Proyecto: LM-PI-AT-046-12

## EVALUACIÓN DE LA CALIDAD DEL MATERIAL DE BASE ESTABILIZADA Y RESISTENCIA A LA COMPRESIÓN.

**PROYECTO: Mejoramiento de la Ruta Nacional Nº 3. Sección: San Francisco de Heredia- San Joaquín de Flores-Río Segundo de Alajuela. Licitación Pública No. 2008LN-000017-0DI00.**

INFORME FINAL

**Gráfico 8.** Análisis de frecuencia acumulada para los valores de resistencia a la compresión para el material de la Base Estabilizada BE-35 para el proyecto Heredia-Alajuela, según datos del Control de Calidad (LGC)

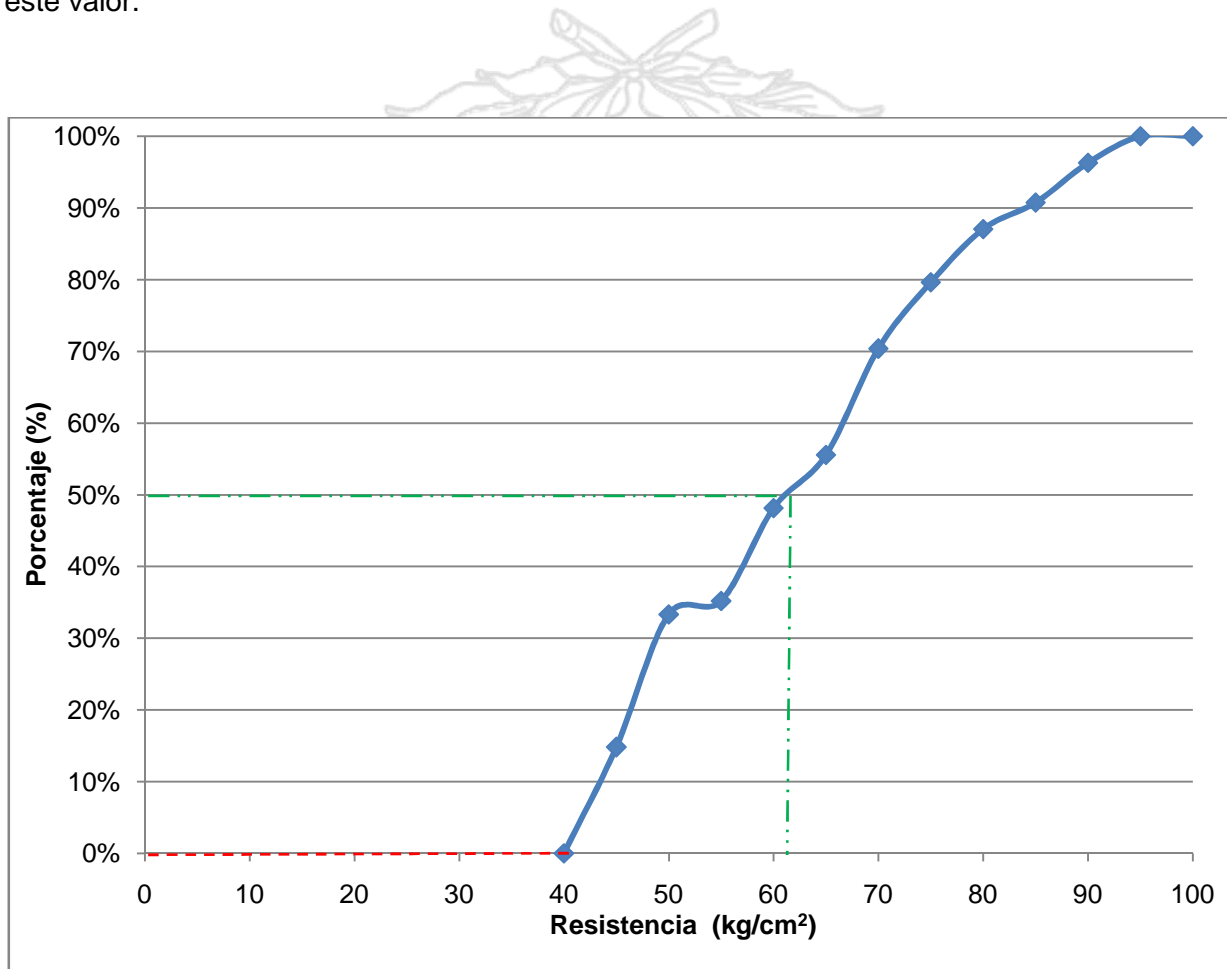
En el Gráfico 8, se muestra una grafica de frecuencia acumulada, es otra forma de representar estos valores, en éste se muestra como ninguno de las muestras (0%) tienen un valor promedio de 40 kg/cm<sup>2</sup> (línea roja) tal y como lo indica la especificación técnica, lo que significa que el 100% de los datos presentan valores promedio mayores al requerido. También se puede observar (línea verde) el valor promedio de las muestras estudiadas, que tal y como se mencionó anteriormente es 61,5 kg/cm<sup>2</sup>, ya que el 50% de los datos presentan este valor.

Por otro lado, al igual que para todos los datos presentados en este informe, el equipo de auditoría técnica realizó un análisis estadístico reconcomiendo el criterio emitido en LM-PI-044-12 emitido el 07 de mayo de 2012 al señor Director Ejecutivo de CONAVI, Ing. José Luis Salas Quesada, y utilizando los datos de los laboratorios de Verificación y Control de Calidad respectivamente, de las resistencias reportadas, donde se obtuvo un porcentaje total estimado fuera de los rangos de trabajo (PT) de 63% en el caso de los datos del Departamento de Calidad de CONAVI (Verificación de la calidad) y de 75% en el caso del Control de Calidad.

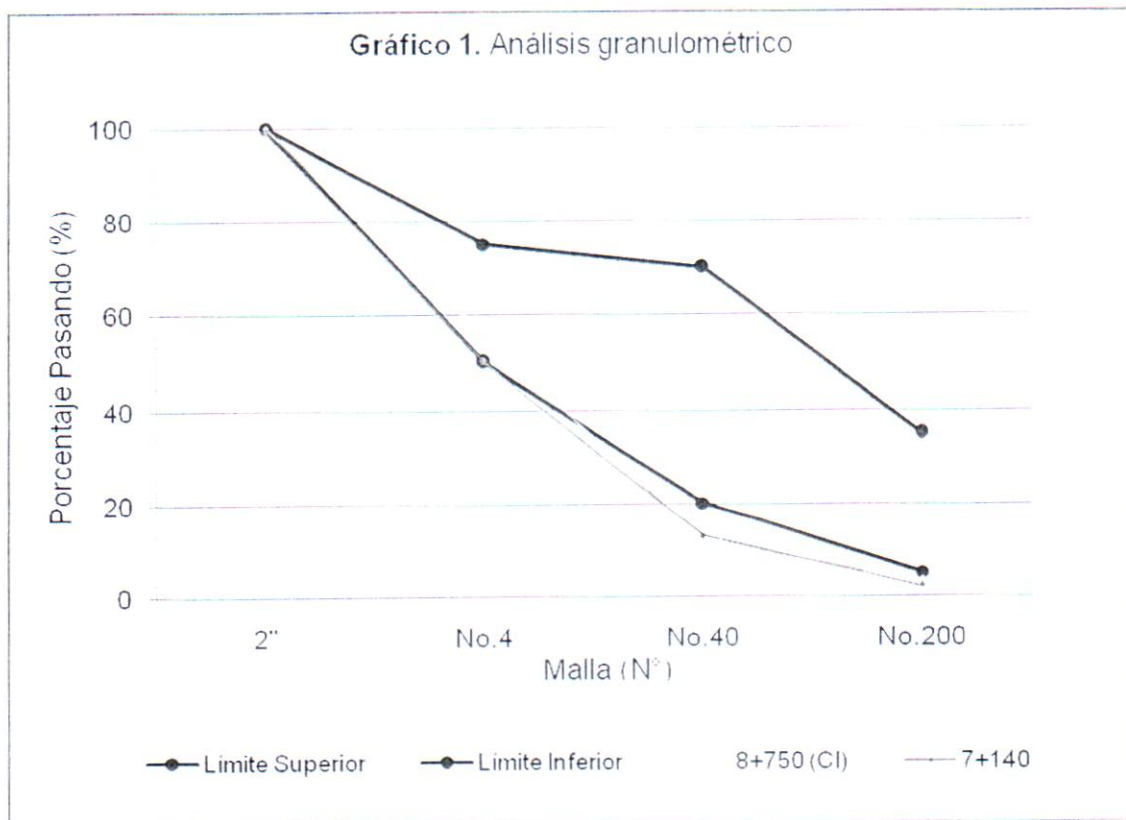
En cuanto al análisis granulométrico, se puede observar en el Gráfico 1 de forma visual el comportamiento de las muestras analizadas siendo evidente que las dos muestras

presentan incumplimientos en la malla N° 40 y N° 200. En el Grafico 2, se observa como ambas muestras presentan valores menores que los límites establecidos en el CR-77 en los límites granulométricos.
